Добавление 42: Правила № 43

Пересмотр 2 - Поправка 5

Дополнение 12 к первоначальному варианту Правил – Дата вступления в силу: 24 октября 2009 года

ЕДИНООБРАЗНЫЕ ПРЕДПИСАНИЯ, КАСАЮЩИЕСЯ ОФИЦИАЛЬНОГО УТВЕРЖДЕНИЯ БЕЗОПАСНЫХ СТЕКЛОВЫХ МАТЕРИАЛОВ И ИХ УСТАНОВКИ НА ТРАНСПОРТНОМ СРЕДСТВЕ

Приложение 2,

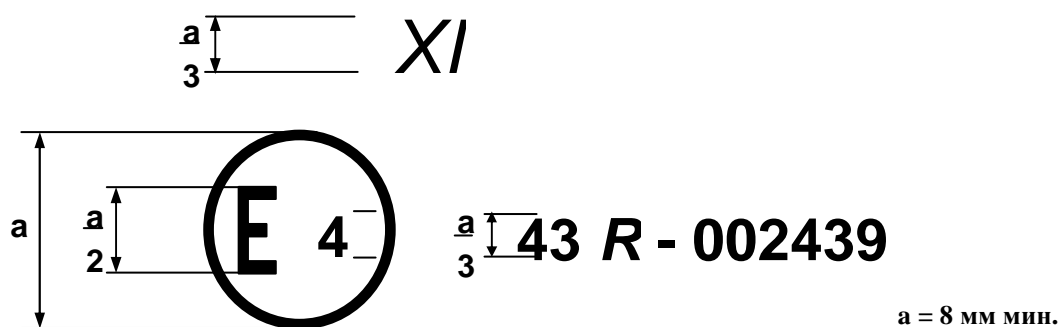
Изменить текст под примером знака официального утверждения "Прочие стекла, не являющиеся ветровыми, у которых коэффициент пропускания света <70%" следующим образом:

"Приведенный выше знак официального утверждения, проставленный на стекле, которое не является ветровым и на которое распространяются предписания пункта 9.1.4 приложения 3, указывает на то, что данный тип стекла официально утвержден в Нидерландах (E 4) на основании Правил № 43 под номером официального утверждения 002439. Номер официального утверждения указывает на то, что

официальное утверждение было предоставлено в соответствии с требованиями Правил № 43".

Добавить следующий пример знака официального утверждения:

"Многослойные безосколочные стекла, не являющиеся ветровыми

Приведенный выше знак официального утверждения, проставленный на многослойном безосколочном стекле, которое не является ветровым, указывает на то, что данный тип стекла официально утвержден в Нидерландах (E 4) на основании Правил № 43 под номером официального утверждения 002439. Номер официального утверждения указывает на то, что официальное утверждение было предоставлено в соответствии с требованиями Правил № 43".
